Verslag informatieavond werkzaamheden Vredenhofpad / Noordelijke toegang FCA

15 december 2020 - 17:00 – 18:30

6. Tijdelijke aansluiting Foodcenter op Zeebergweg

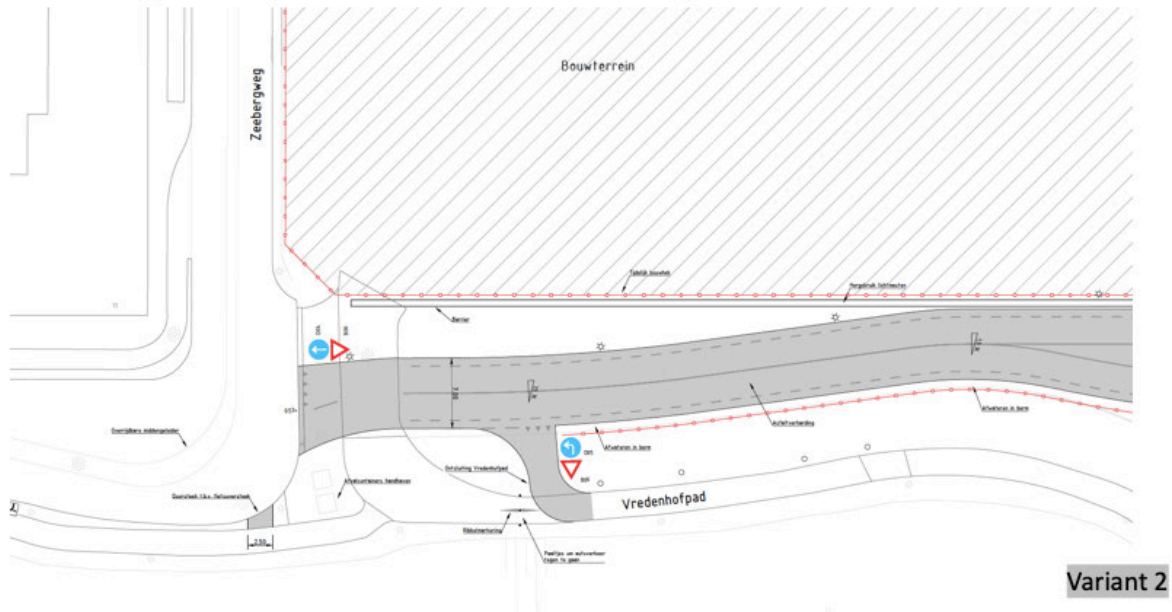
- 4.1. Bewoners vragen of zij met de auto gebruik kunnen maken van het fietspad parallel langs de Haarlemmerweg.

- 4.2. PM: Waar gaan jullie parkeren als de parkeerplaatsen aan het zuidelijkste deel van het Vredenhofpad niet toegankelijk zijn?

Antwoord PM: Vanuit het bevoegd gezag is bij de werkzaamheden aan de Persleiding geen toestemming gegeven om met de auto via het fietspad af te rijden. Dit i.v.m. raakvlakken tussen auto's en fietsers. Hulpdiensten mogen bij een calamiteit met sirenes wel gebruik maken van deze route.

Antwoord bewoners: Indien er parkeermogelijkheden zijn iets verderop richting de Zeebergweg, is dit ook een goede oplossing.
